改善箇所説明図

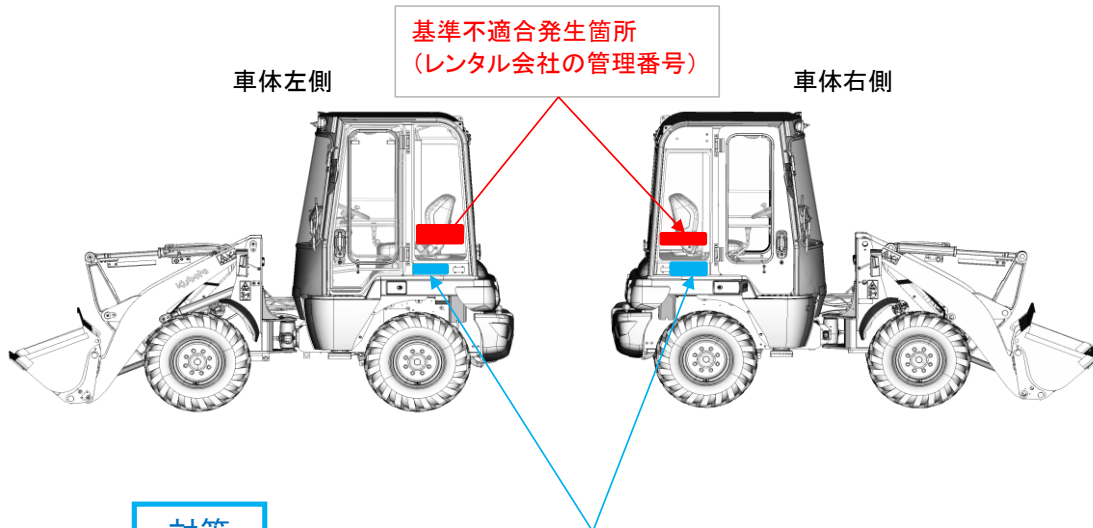
車体の左右側面ガラスにレンタル会社の管理番号を貼り付けている。

ホイールローダのキャブ仕様機両側面ガラスにレンタル会社の管理番号のステッカーを販売会社で貼付されたものがある。その為、道路運送車両法の保安基準第29条(窓ガラス)に適合しないおそれがある。

キャブ仕様機側面ガラスに貼り付けたレンタル会社の管理番号のステッカーを剥がし、リアフェンダー側面に貼り直す。

対象車両のステッカー貼付け位置を確認し側面ガラスに貼付けされていた場合は、ステッカーを剥がし、リアフェンダー側面に貼り直す。
